Participatieverslag herontwikkeling Orionlaan Hilversum

Participatieproces ontwikkelinitiatief Hilversum Orionlaan 62 en 70A
Vastlegging derde gesprek directe buren

HUIDIG ONTWERP

ONDERZOEK ANDERE MASSA
OPTIE I LAAG PLAT

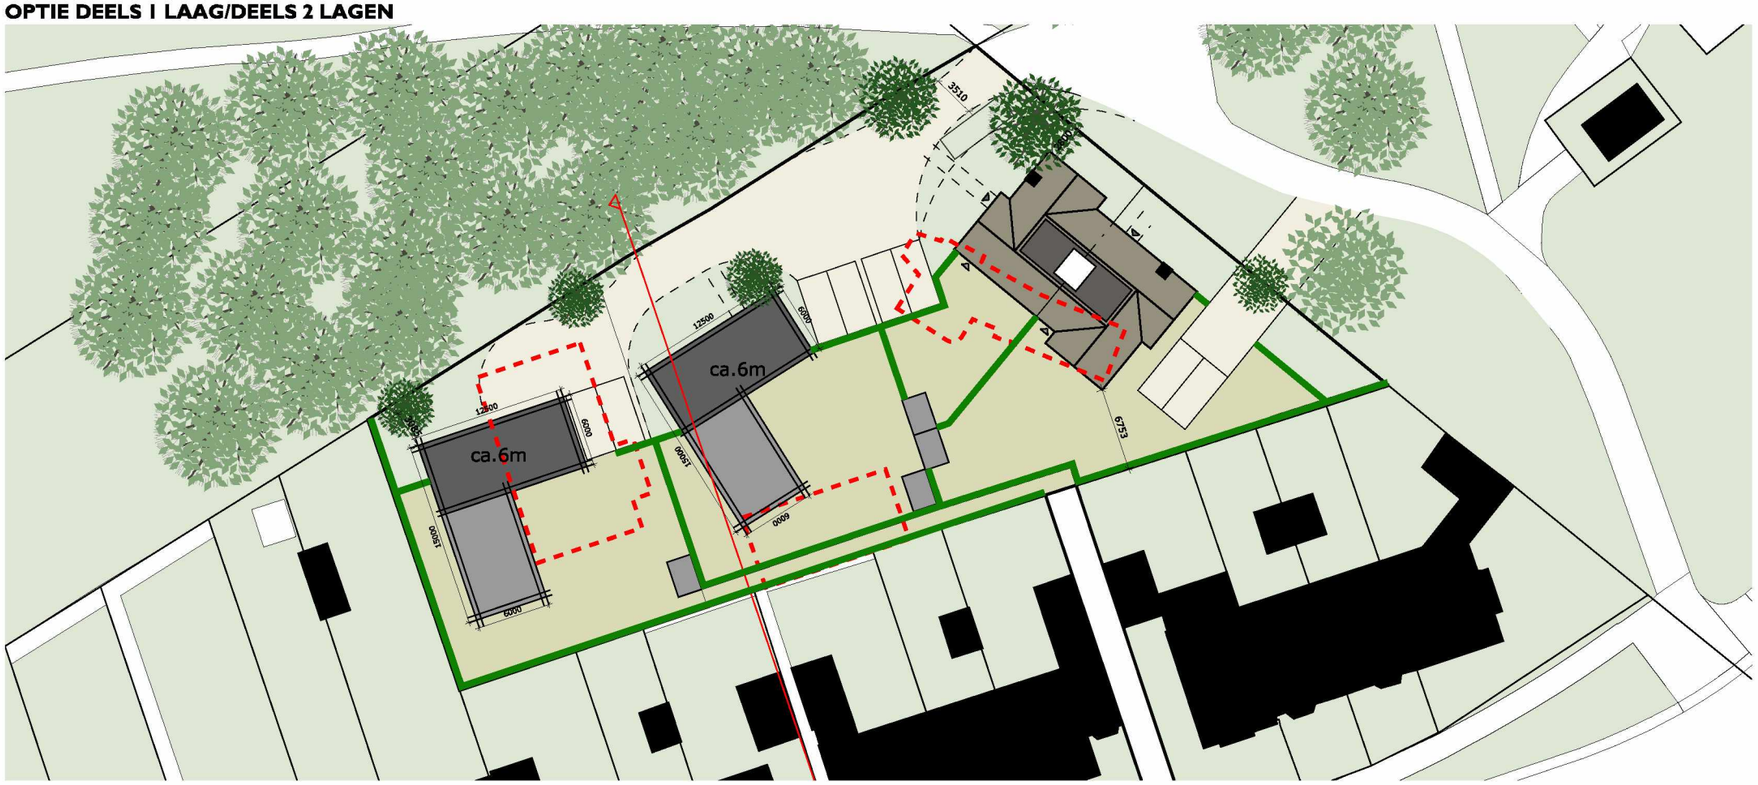
Om de visuele impact te verkleinen zijn modellen met plat dak onderzocht

Onder:
In de vervolgslag is de woning aangepast naar deels I laag en deels 2 lagen met plat dak.

De footprint wordt hiermee kleiner.Echter de visuele impact groter. Door de tweede bouwlaag met rechte wanden zal dit model meer impact hebben op zichtlijnen.

VERGELIJKING
Huidig ontwerp (zoals gepresenteerd bij inloopavond 10-3-22)

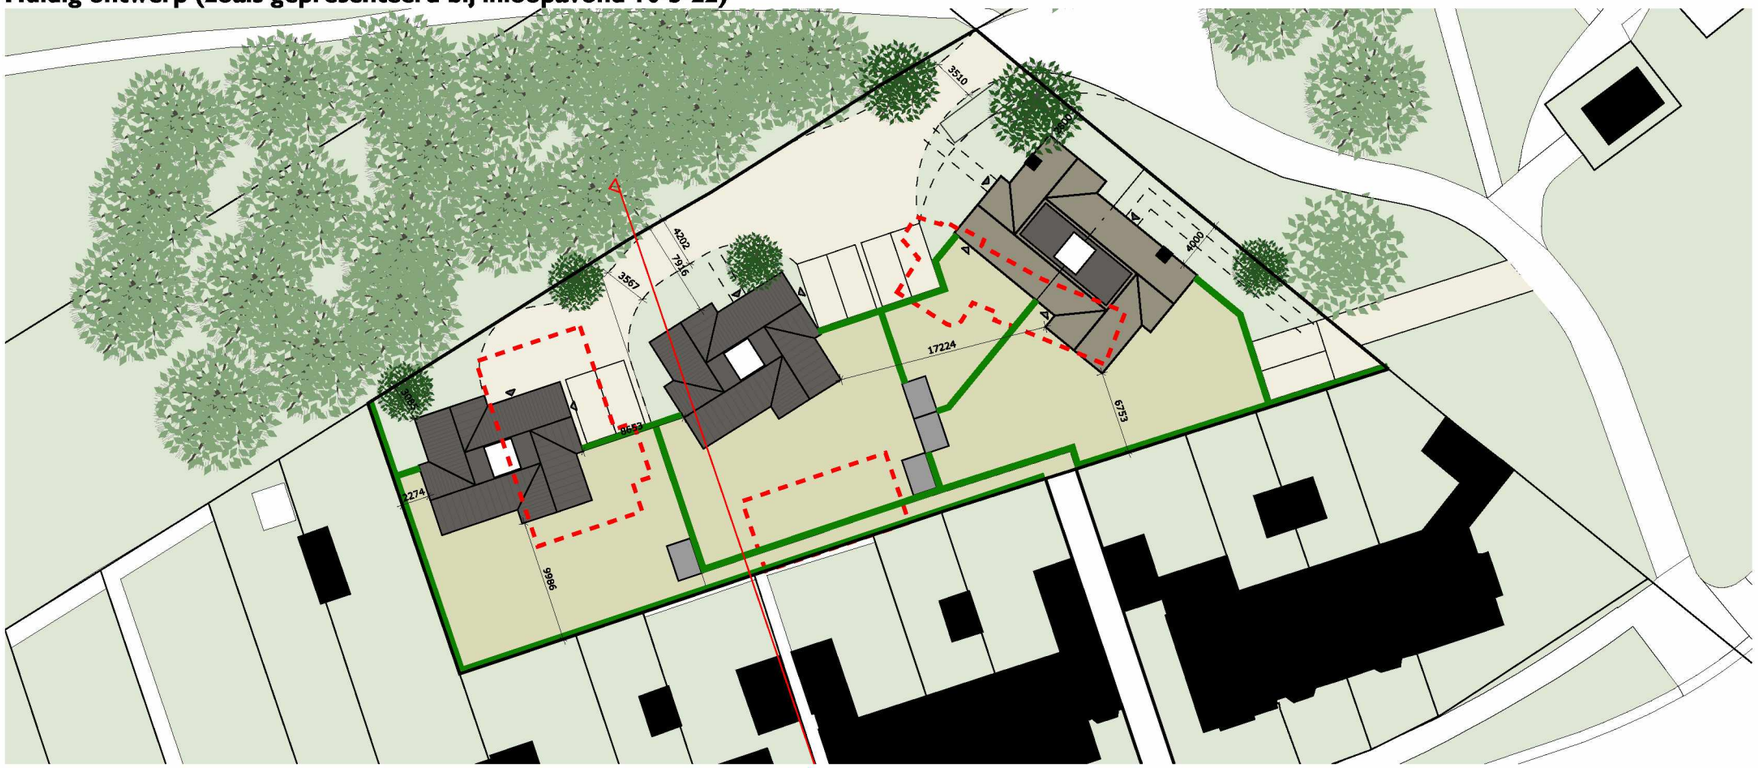
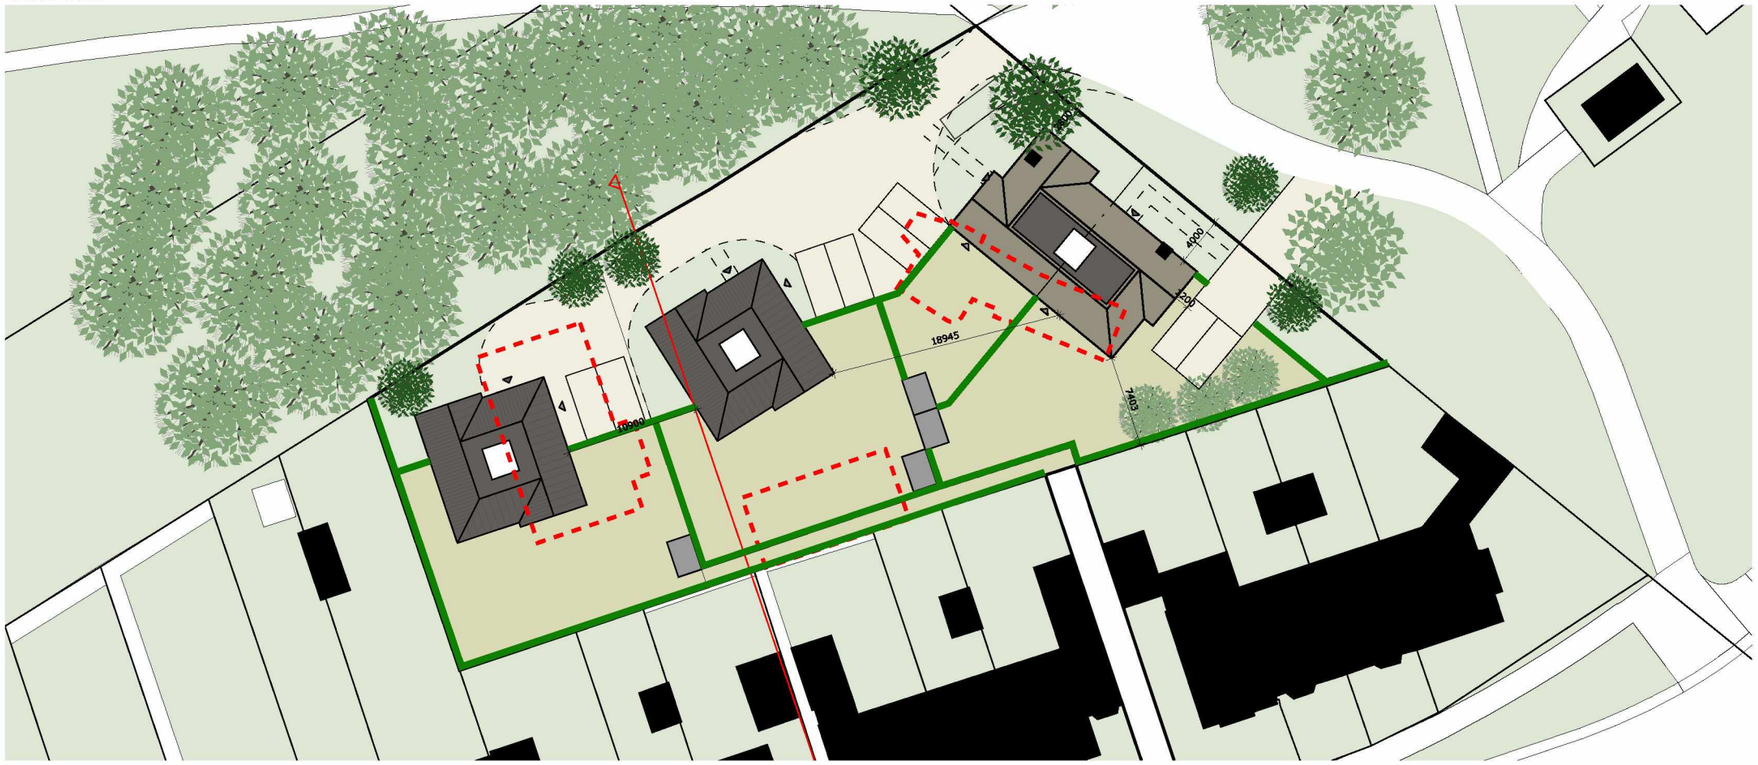
Ons voorstel is om het huidige ontwerp aan te passen. Voor de vrijstaande woningen zijn de topgevels aan de zijgevels vervallen. De woningen zijn tevens 1,2 meter smaller geworden. Met het smaller maken van de woningen zijn de woningen ook lager geworden. De dakkapellen op het achterdakvlak zijn vervallen.

De topgevel aan de achterzijde bij de geschakelde woning is vervallen. Tevens is de nok lager gemaakt. De dakkapel richting de Orionlaan is hier vervallen.

Doordat de woningen 1,2 meter smaller zijn geworden ontstaat er meer ruimte tussen de woningen, Het achterwege laten van de topgevels aan de zijkanten zorgt dat de visuele impact flink verkleind wordt. Tevens zijn de massa's daarmee kleiner geworden. Het laten vervallen van dakkapellen geeft meer privacy aan de bewoners van de Orionlaan.

Door het verkleinen van de woning is de bouwhoogte lager geworden.

2. DOORSNEDE SITUATIE

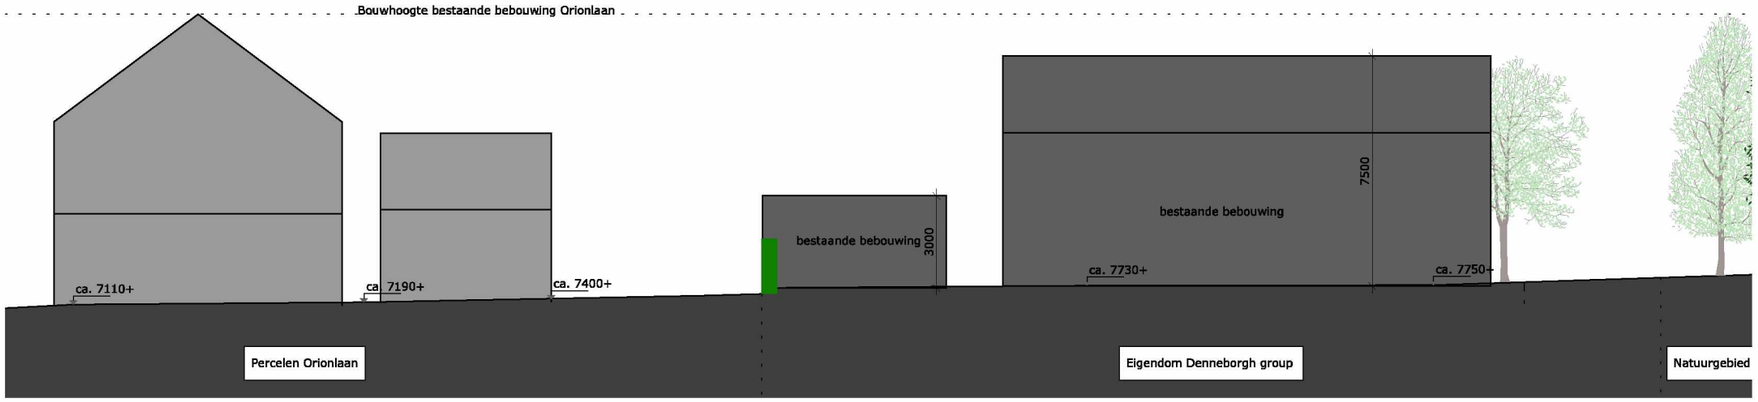
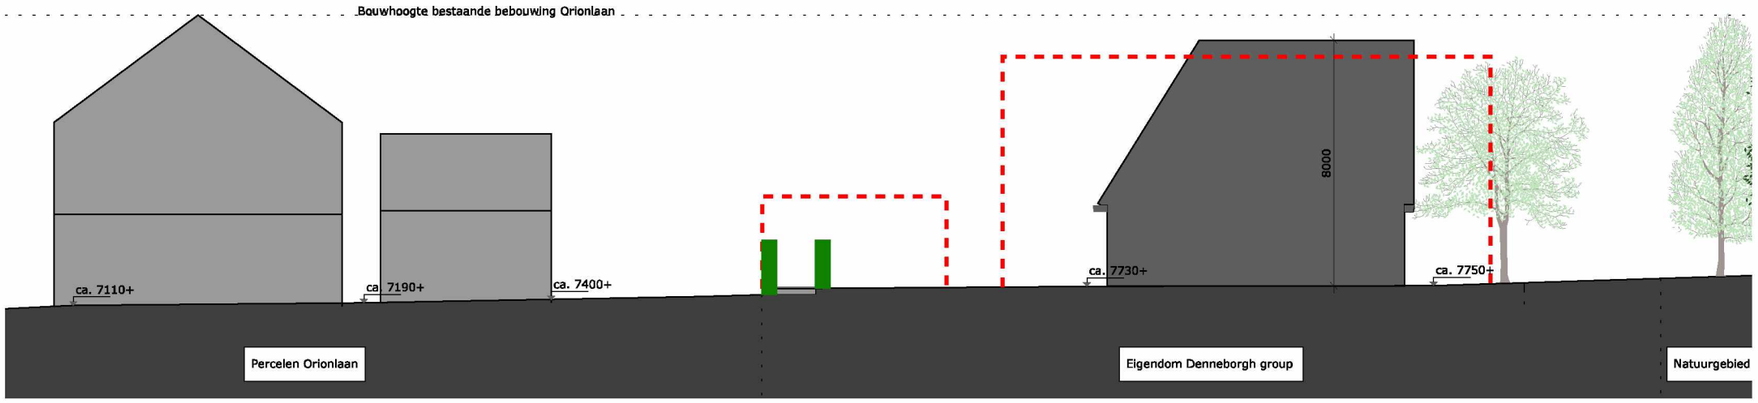
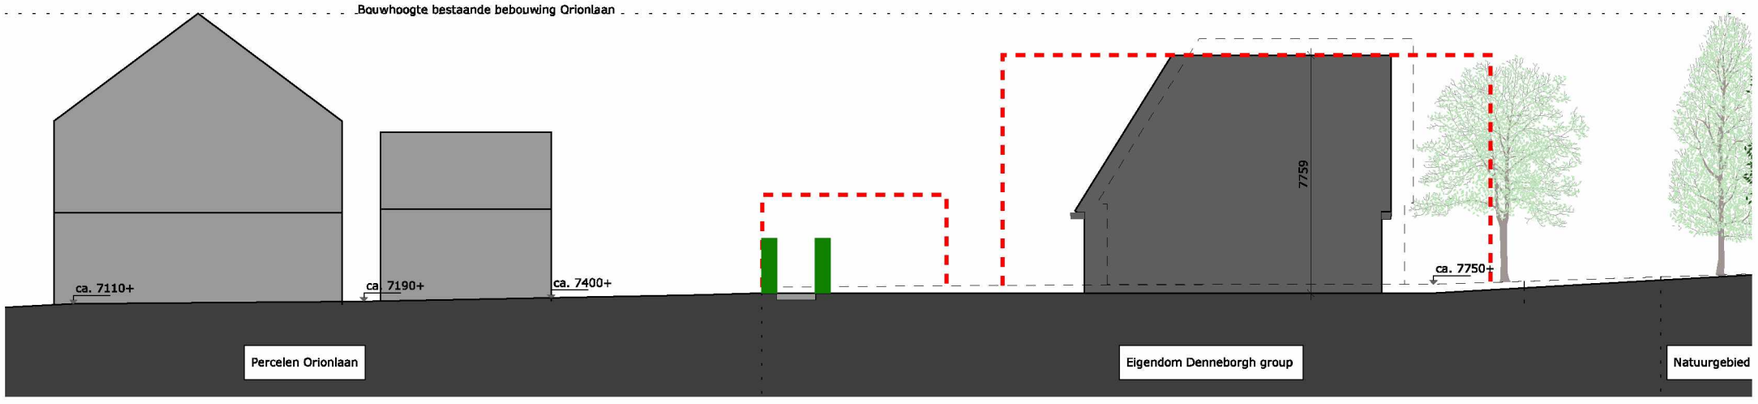
De huidige bebouwing is ca. 7,5 meter hoog. Tevens staat er op de erfgrens een schuur van ca. 3 meter. In het nieuwe voorstel wordt de woning lager. Daarnaast is de doelstelling om het maaiveld te laten aansluiten op de tuinen van de Orionlaan. Daarmee zullen de woningen nog eens 25 cm lager worden.

Daarmee zal de nieuwe bebouwing nagenoeg even hoog worden als de huidige bestaande bebouwing.

6. De huidige doorsnede. De doorsnede van de bestaande plannen en de aangepaste waarbij te zien is dat de noklijnen van de vrijstaande woningen eigenlijk niet eens hoger wordt dan de bestaande. Door het terrein wat af te vlakken en door de kap lager te houden kunnen we binnen de rode lijn blijven.

Reactie: hier wordt onvoldoende rekening gehouden met het hoogteverschil tussen de fundering van onze woningen en fundering van de beoogde woningen. De geplande woningen worden in werkelijkheid een stuk hoger dan op papier.
